2022
8.1

FULL HEIGHT DOOR®

2022vol.2 仕様変更一覧

3枚引違い戸(非連動)にソフトクローズ オプション追加

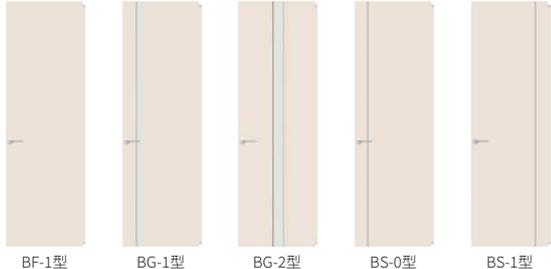
これまで対象外となっていた非連動タイプの3枚引違い戸に、ソフトクローズがオプションとして設定可能となりました。これにより、引き戸の開閉様式全てにソフトクローズが付けられることになり、開閉時の利便性が向上しました。
